改善箇所説明図

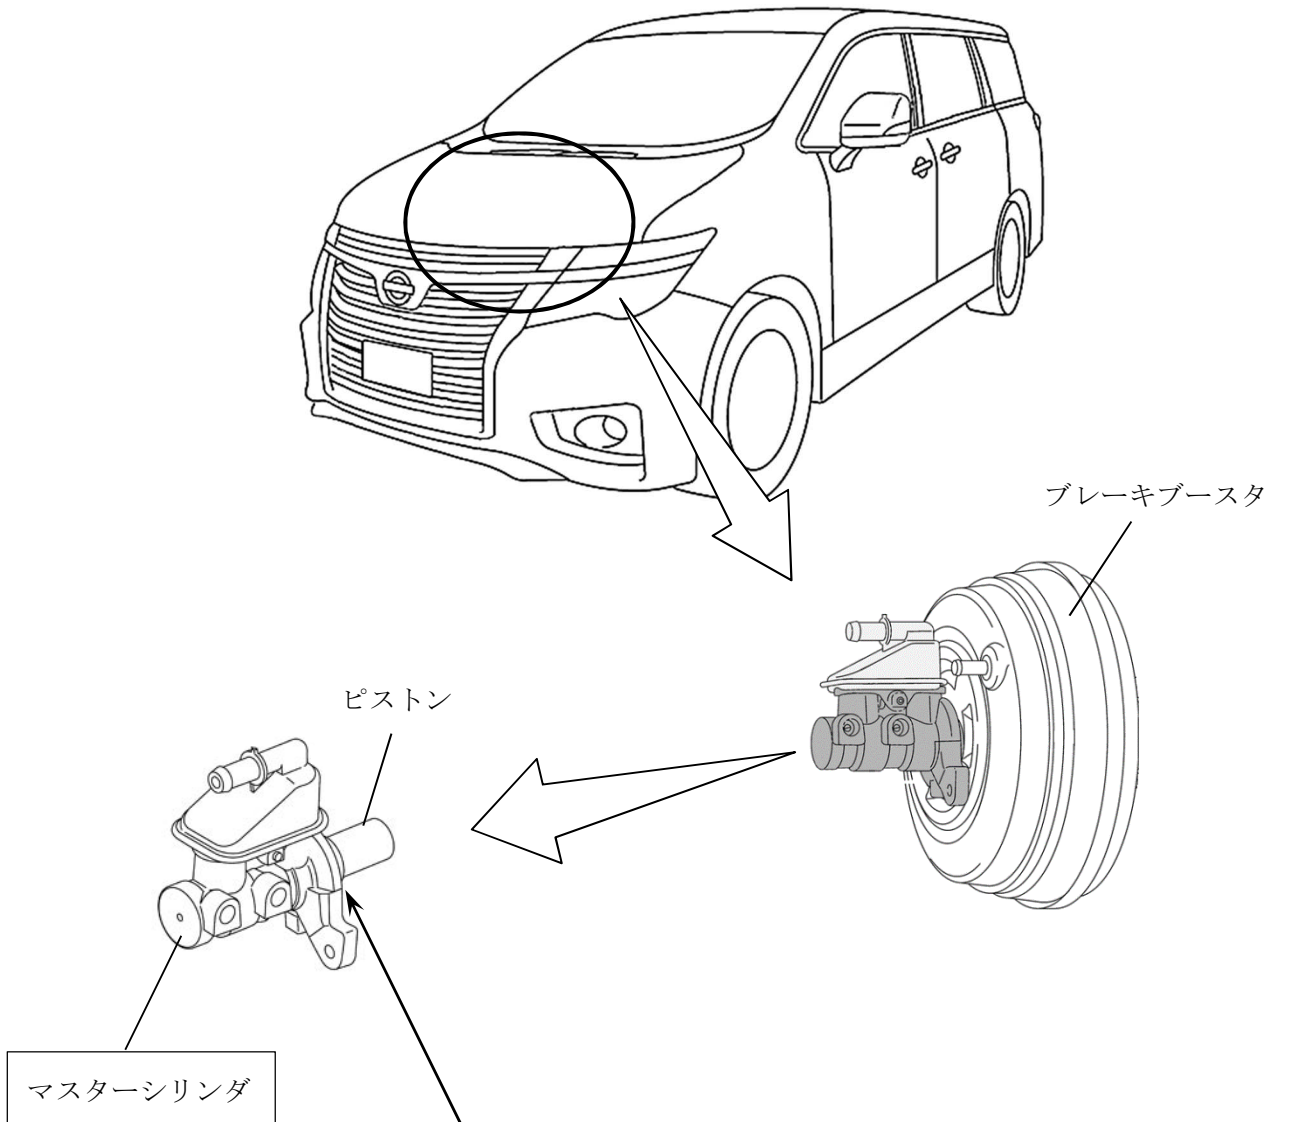
基準不適合発生箇所

ブレーキマスターシリンダにおいて、ピストン部のシール形状が不適切なため、ブレーキペダルを踏んだ際にシールが捲れることがある。そのため、シール部からブレーキ液が漏れて警告灯が点灯し、最悪の場合、制動力が低下して制動距離が長くなるおそれがある。

改善の内容

全車両、当該マスターシリンダを対策品と交換する。

識別：銀色のシールをモデルナンバープレートの右横に貼り付ける。
